## Protocolo 31- 105.391/2023

### Estudo de Impacto de Vizinhaça (EIV)

**PARECER 014/2025 – CEIV**  
**COMISSÃO PERMANENTE DE ANÁLISE DE ESTUDO DE IMPACTO DE**  
**VIZINHANÇA (CEIV)**

**Projeto:** Condomínio Residencial Vila Jardim

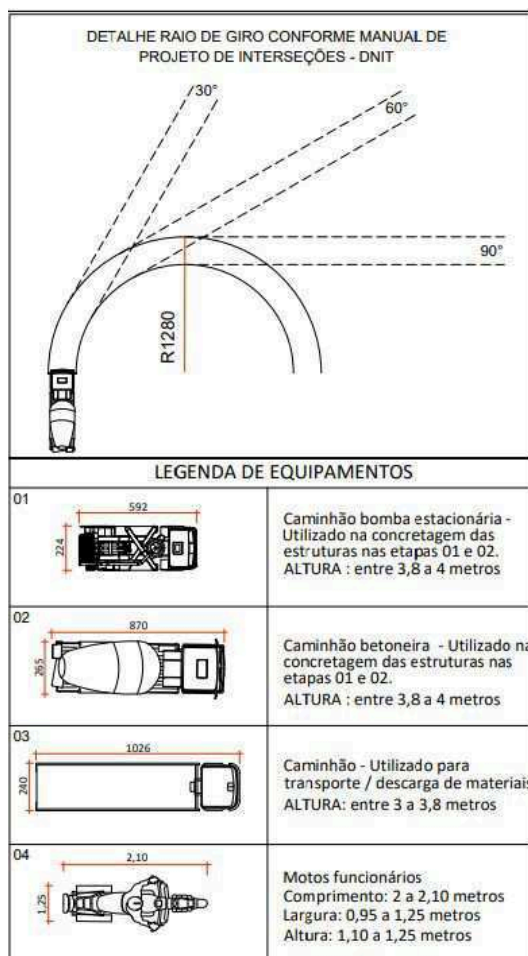
- b) Incluir um subcapítulo sobre o canteiro de obras, dentro do capítulo 2.12 – Sistema Viário e o Empreendimento do EIV, com as legislações vigentes a respeito do tema, especialmente sobre a carga e descarga de materiais. OBS: Incluir que a Autarquia Municipal de Trânsito - BC Trânsito será notificada, com no mínimo 48 horas de antecedência, de evento que possa interferir no fluxo viário e/ou exigir expedição de Autorização Especial de Trânsito (AET), mesmo que seja de maneira parcial e temporária, respeitando o artigo 95 da Lei Federal nº 9.503/1997 – Código de Trânsito Brasileiro e o artigo 6 do Decreto Municipal nº 4020/2004;

**2ª consideração CEIV:** Atendido parcialmente, sendo necessário detalhar o capítulo informando, para cada etapa, a quantidade de vagas (bicicletas, motos e carros) e as medidas mitigadoras inclusas na matriz de impactos para a fase de implantação, referente ao impacto no sistema viário, além de incluir imagens (recorte de projetos) do projeto do canteiro de obras;

**3ª CONSIDERAÇÃO CEIV: Reitera-se a solicitação;**

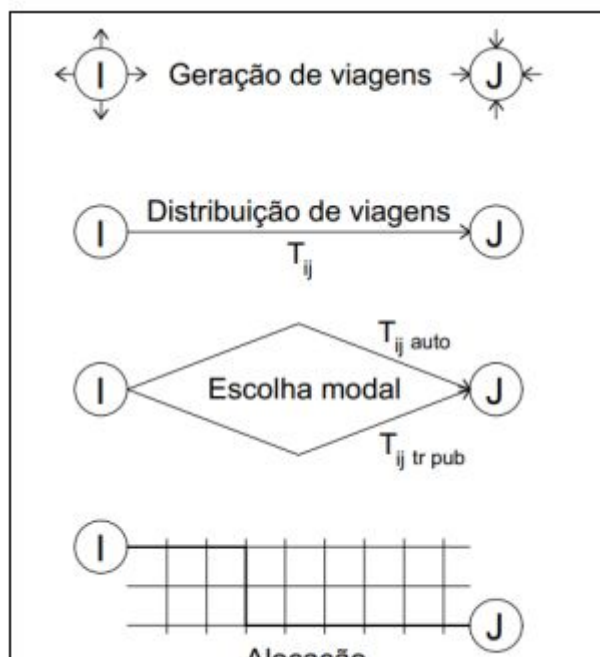
e) Considerando o Termo de Referência (Anexo I), da Lei Complementar nº 24/2018, necessário criar um subcapítulo para o tema “controladores de acesso e faixas de acumulação”, informando se existirão controladores de acesso, indicando a extensão e a

capacidade (número de veículos) das faixas de acumulação até eles. OBS: o parágrafo único do artigo 41 da Lei Municipal nº 2794/2008 deverá ser atendido com a execução da Faixa de Acumulação;

**2ª consideração CEIV:** Atendido parcialmente, devendo indicar, no projeto arquitetônico, o local exato do portão/pórtico de acesso, detalhando se o controlador de acesso (portão com acesso via controle automático) ficará próximo da guarita ou do passeio público;

**3ª CONSIDERAÇÃO CEIV:** Atendido parcialmente, devendo compatibilizar as pranchas do projeto de pavimentação, de urbanização e de sinalização viária. As posições da guarita, da lixeira e do portão de acesso diferem nas pranchas citadas;

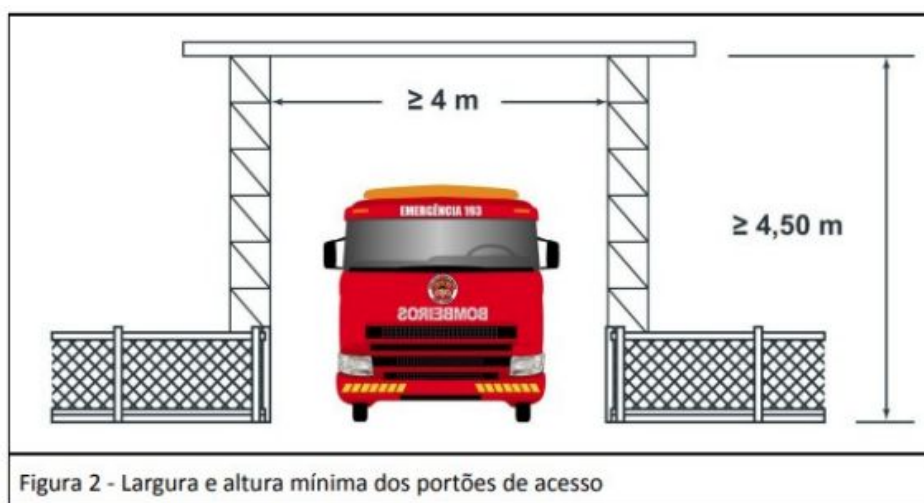
**2ª consideração CEIV:** Atendido parcialmente, devendo rever as seguintes situações:

- Retirar a vegetação, constante no eixo do cul-de-sac, mantendo apenas a sinalização horizontal em amarela, para melhorar a manobrabilidade;
- Substituir a placa R-19, para 20 km/h ou 30 km/h, visto ser uma via interna/via local;

**3ª CONSIDERAÇÃO CEIV:** Atendido parcialmente, devendo compatibilizar os ajustes solicitados em todas as pranchas (de urbanização, de pavimentação e de sinalização). Ademais, é necessário retirar a vegetação, constante no eixo do cul-de-sac, mantendo apenas a sinalização horizontal em amarela, para melhorar a manobrabilidade;
